工程指示 / 要求簡箋 ENGINEER INSTRUCTIONS(E.I.)

工程指示編號:	EI- 6255B	修改版本:	B
	HK- 1350		
工程編號:	J 856	工程名稱:	TSWTL23 天榮
收件人:	生統/	發件人:	Thomas Wong
工程項目:	T1後裝窗加工圖 (修訂B 依據EI-6350客戶新增反拍線避位及取消去水孔)	日期:	15/06/2023

內容: T1後裝窗加工圖 (修訂B 依據EI-6350客戶新增反拍線避位及取消去水孔) 米因按生產確認覆核尺寸 (keper) 需調整尺寸以滿足 (螺絲置鑄單孔中及鎖上)
完成上列要求日期: 21/06/2023

名稱	70鋁角折圖	制圖	黃瓊玉	2023.05.22	修改	A	
材料	X86021	復核	謝永林	2023.05.23	日期	23.06.14	
顏色	MILL	批准			圖號	856-PW-T8

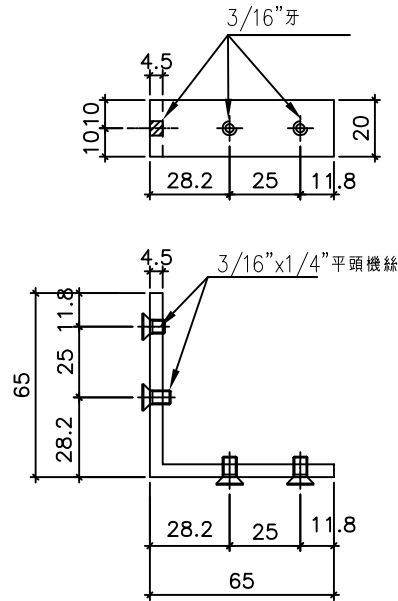
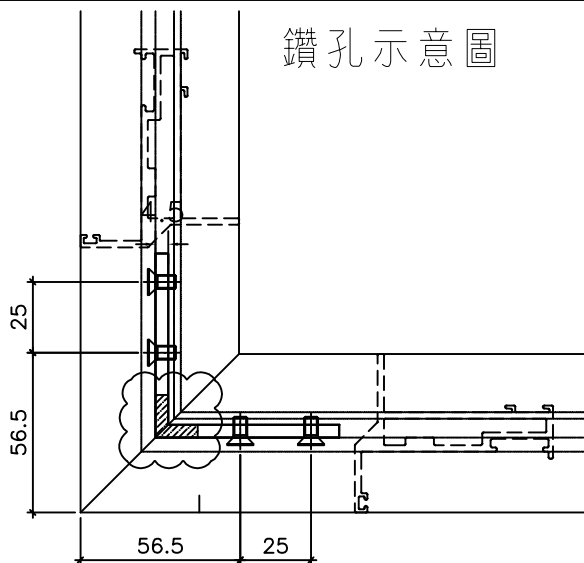
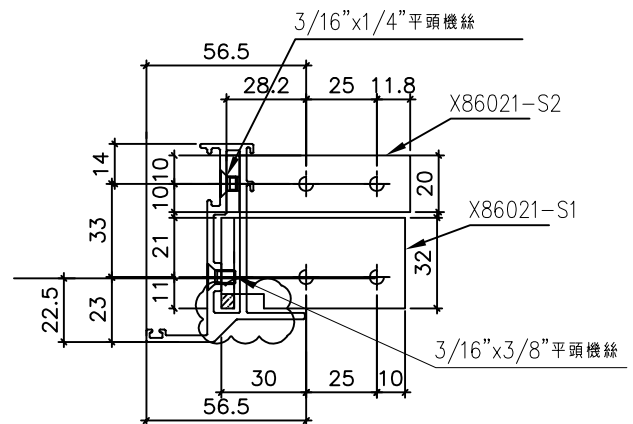
A 依據客戶要求鋁角削料

名稱	50鋁角折圖	制圖	黃瓊玉	2023.05.22	修改	A	
材料	X86020	復核	謝永林	2023.05.23	日期	23.06.14	
顏色	MILL	批准			圖號	856-PW-T12

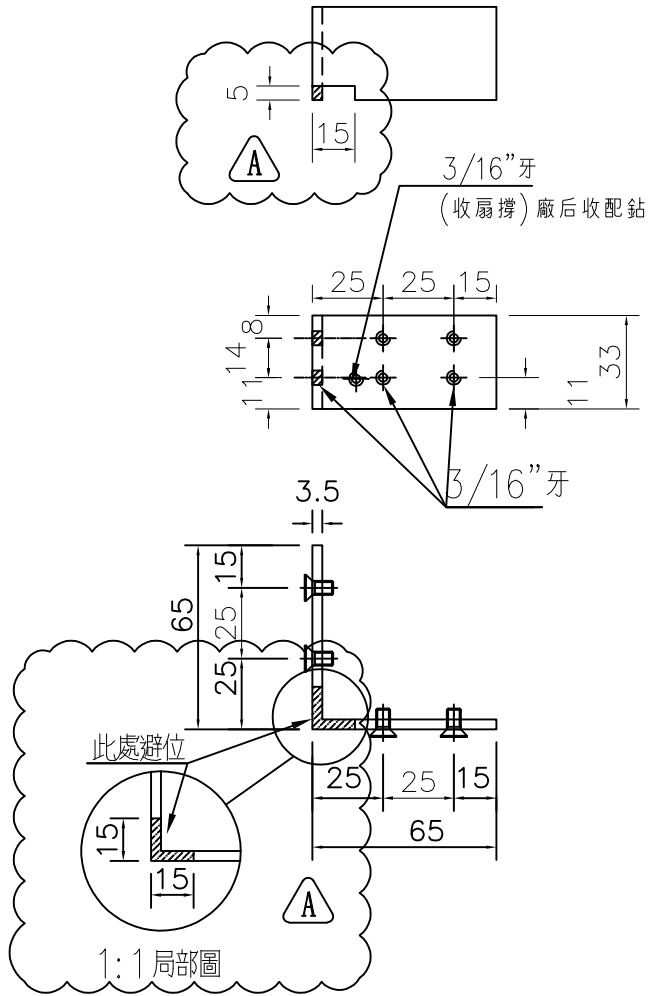
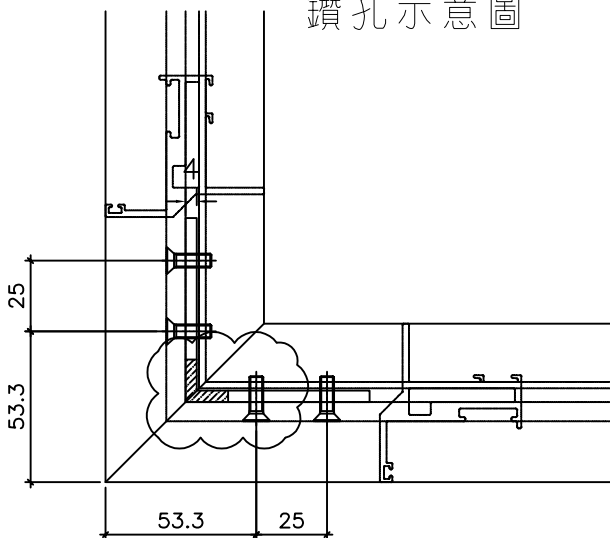
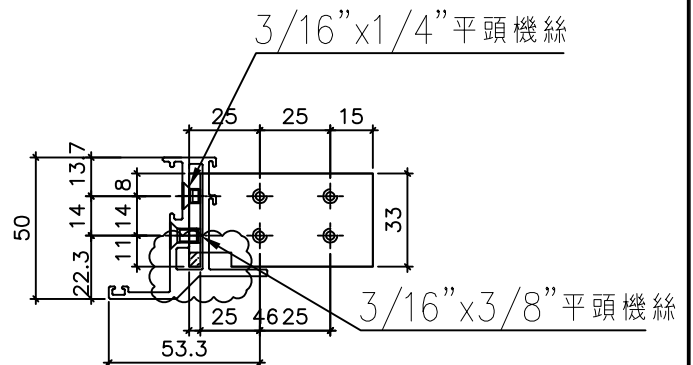
A 依據客戶要求鋁角削料

名稱	70生窗玉橫料加工圖	制圖	黃瓊玉	2023.05.22	修改	A	
材料	X86004	復核	謝永林	2023.05.23	日期	23.06.13	
顏色	中灰色 (UCT542919XL-3)	批准			圖號	X86004-TH11-T2

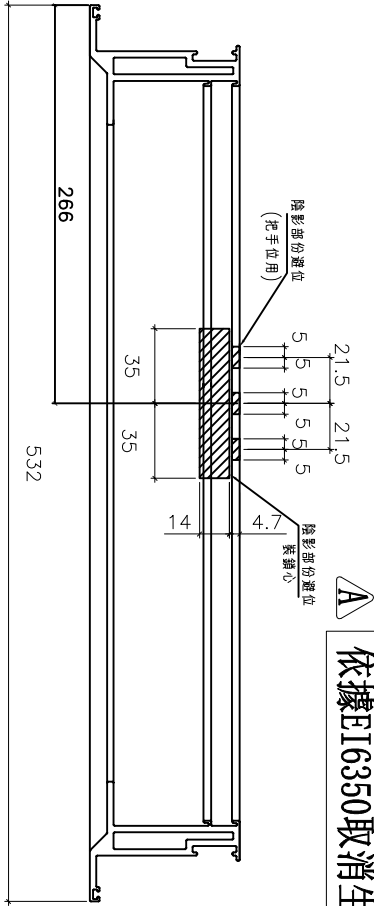
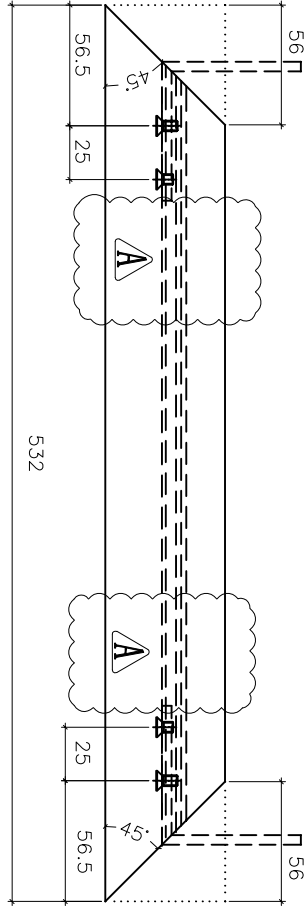
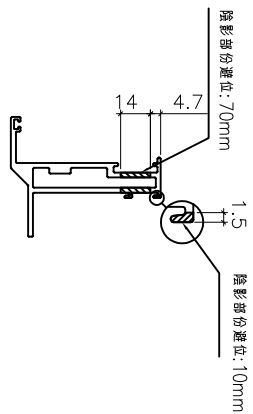
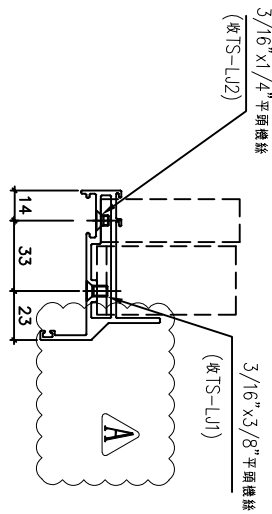
依據FI6350取消生窗去水孔

名稱	50生邊企	制圖	黃瓊玉	2023.05.22	修改	A	
材料	X86010	復核	謝永林	2023.05.23	日期	23.06.15	
顏色	中灰色 (UCT542919XL-3)	批准			圖號	X86010-S3R

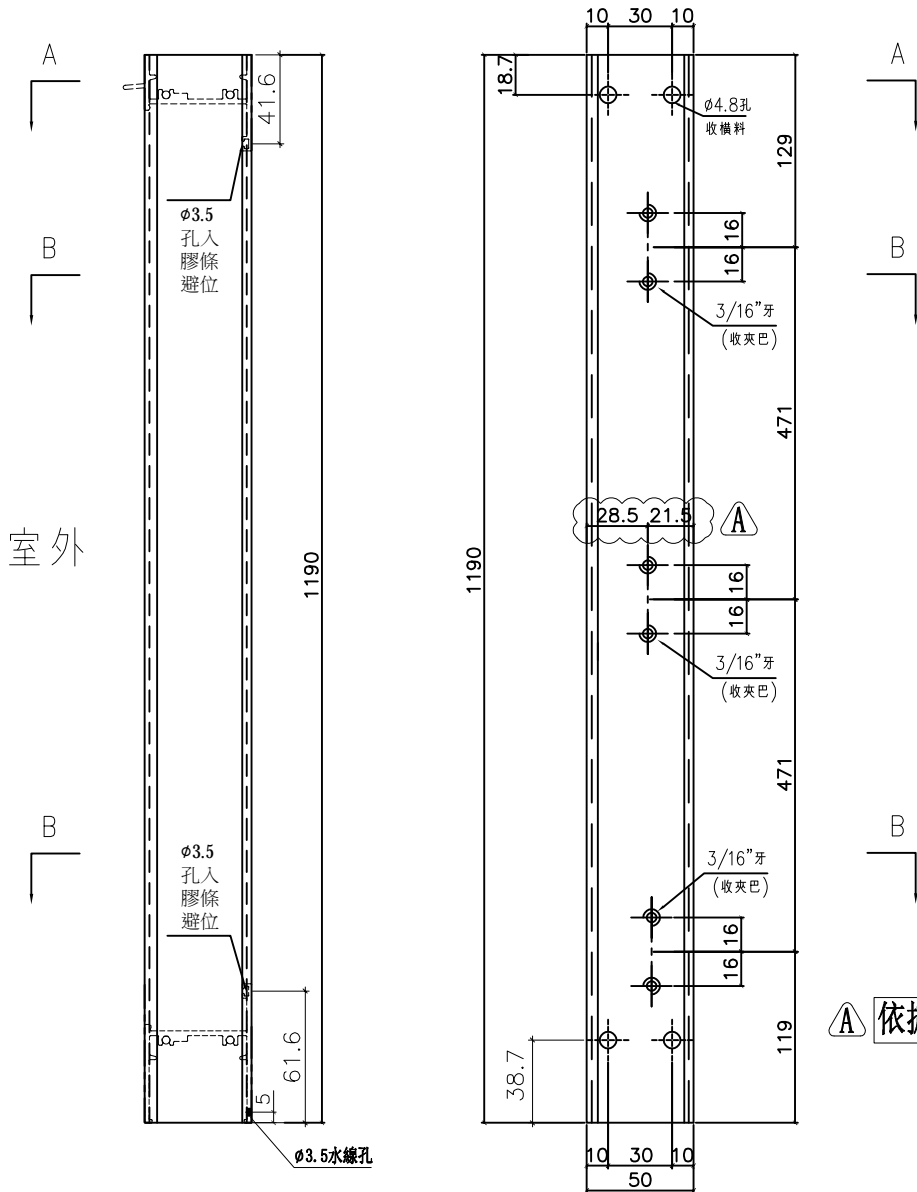
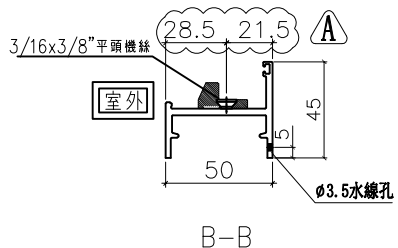
Ⓐ 依據客戶夾巴向室外位移

名稱	50生邊企	制圖	黃瓊玉	2023.05.22	修改	A	
材料	X86010	復核	謝永林	2023.05.23	日期	23.06.15	
顏色	中灰色 (UCT542919XL-3)	批准			圖號	X86010-S4R

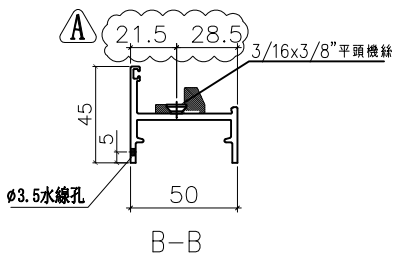
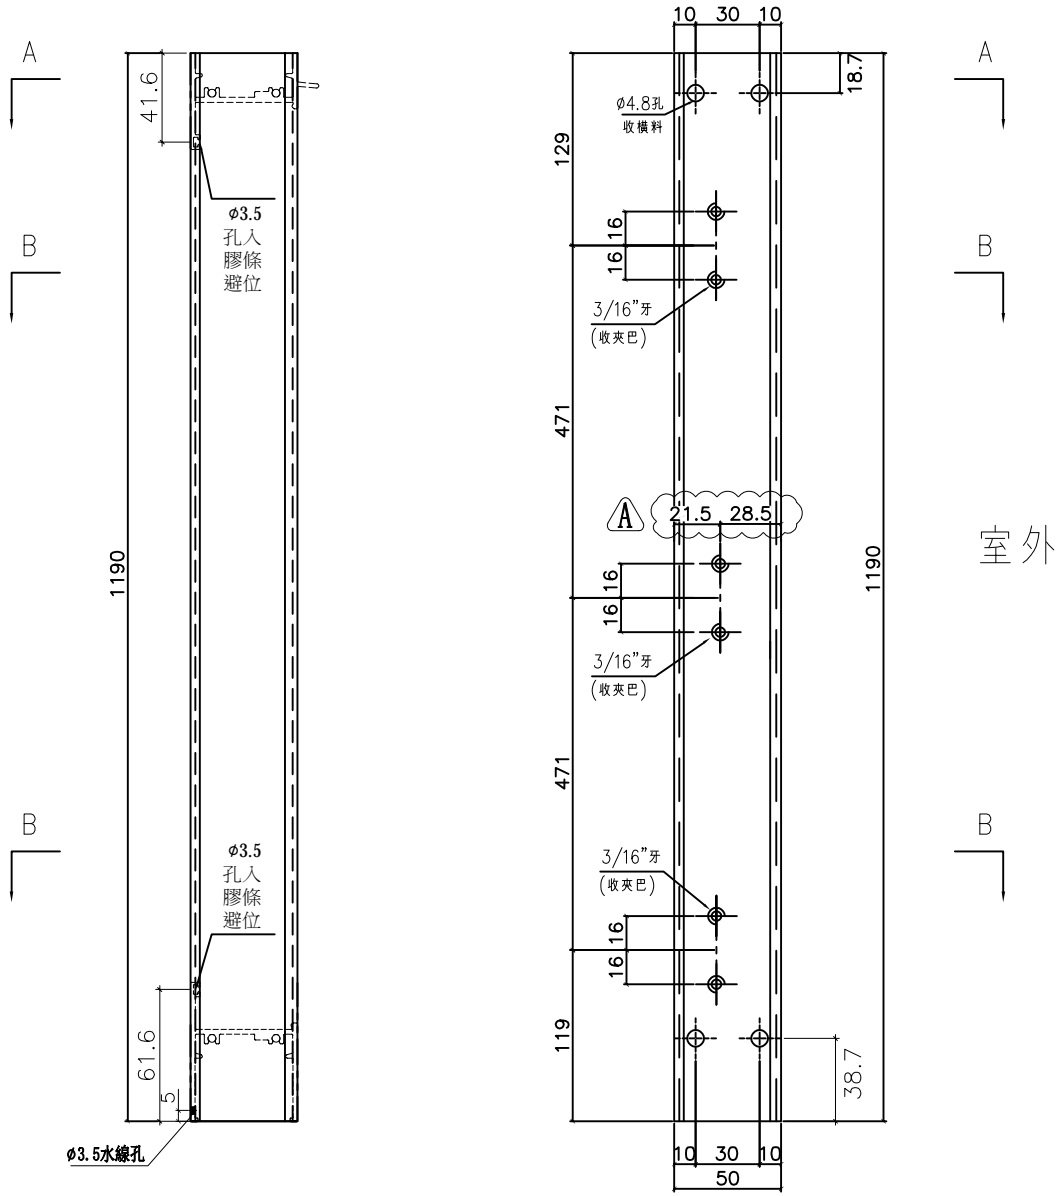
Ⓐ 依據客戶夾巴向室外位移

名稱	50生窗玉橫料加工圖	制圖	黃瓊玉	2023.05.22	修改	A	B
材料	X86011	復核	謝永林	2023.05.23	日期	23.06.06	23.06.13
顏色	中灰色(UCT542919XL-3)	批准			圖號	X86011-SHL13-T2

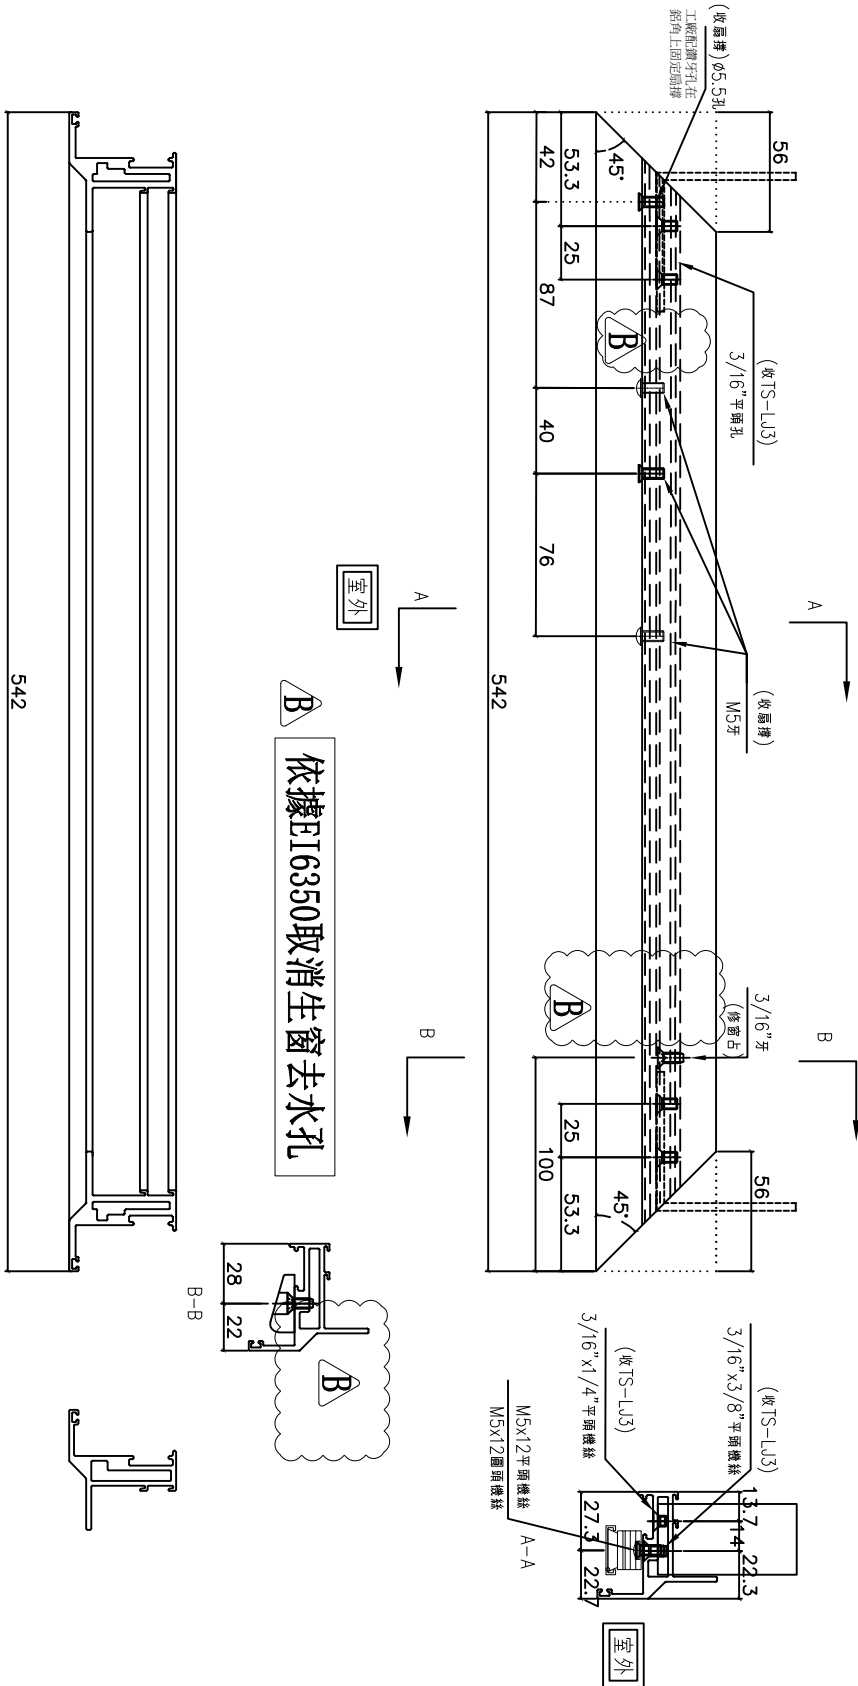
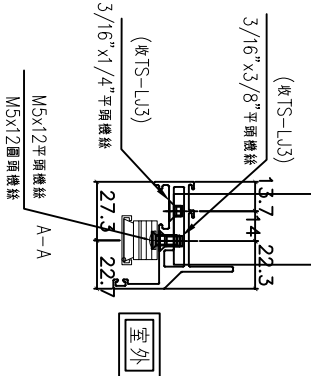
依據EI-6250A修改扇撐螺絲 A

依據EI6350取消生窗去水孔

名稱	50生窗玉橫料加工圖	制圖	黃瓊玉	2023.05.22	修改	A	B
材料	X86011	復核	謝永林	2023.05.23	日期	23.06.06	23.06.13
顏色	中灰色(UCT542919XL-3)	批准			圖號	X86011-SHR13-T2

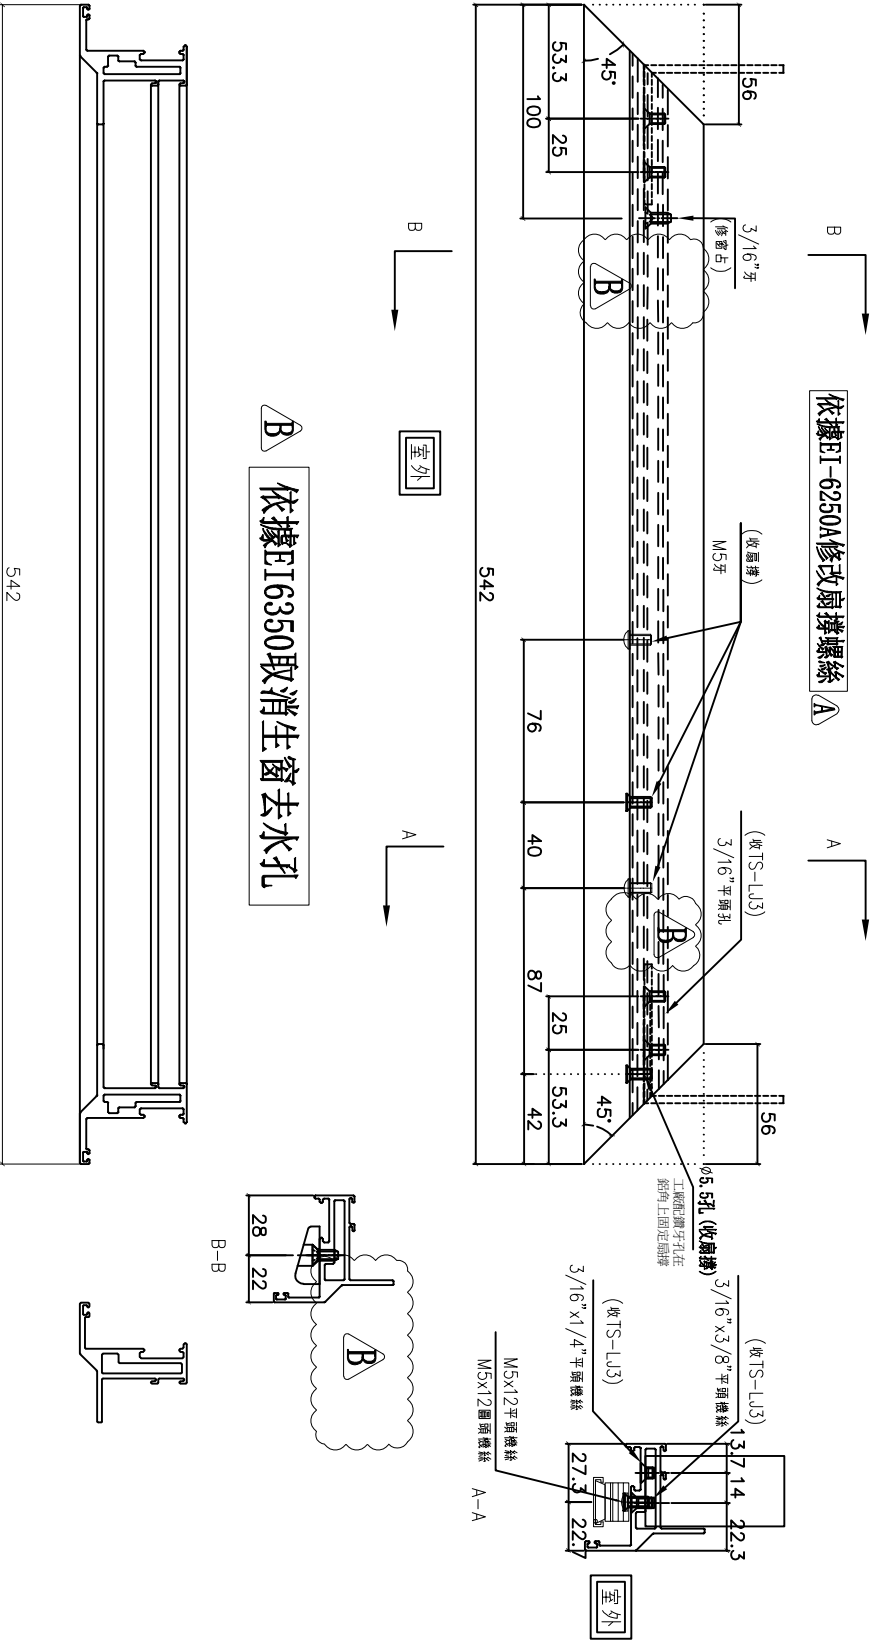
**B** 依據EI6350取消生窗去水孔

依據EI-6250A修改扇撐螺絲 **A**

名稱	50生窗玉橫料加工圖	制圖	黃瓊玉	2023.05.22	修改	A
材料	X86011	復核	謝永林	2023.05.23	日期	23.06.13
顏色	中灰色(UCT542919XL-3)	批准			圖號	X86011-THL13-T2

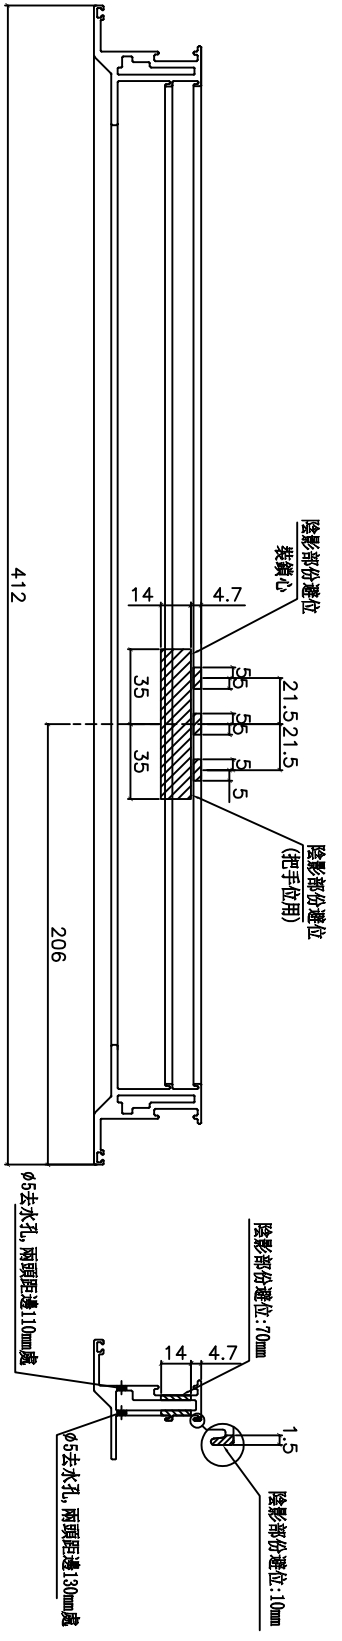
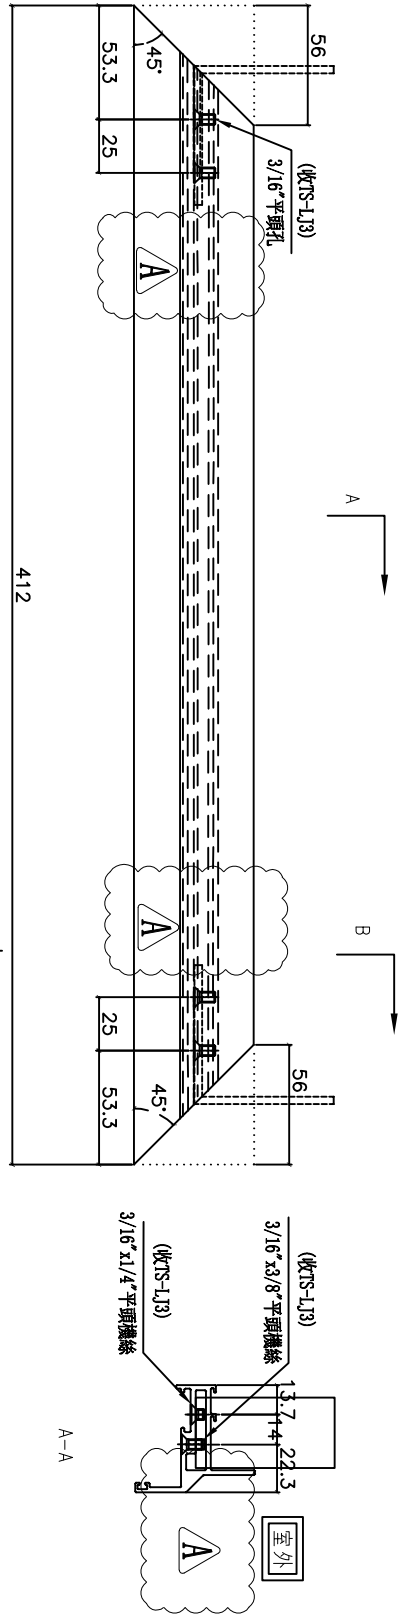
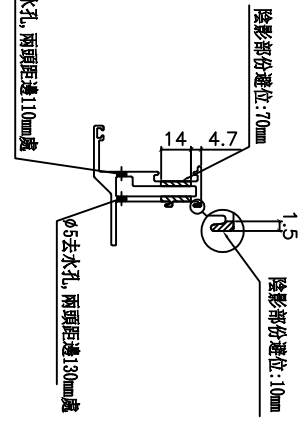
**A**  
依據EI6350取消生窗去水孔
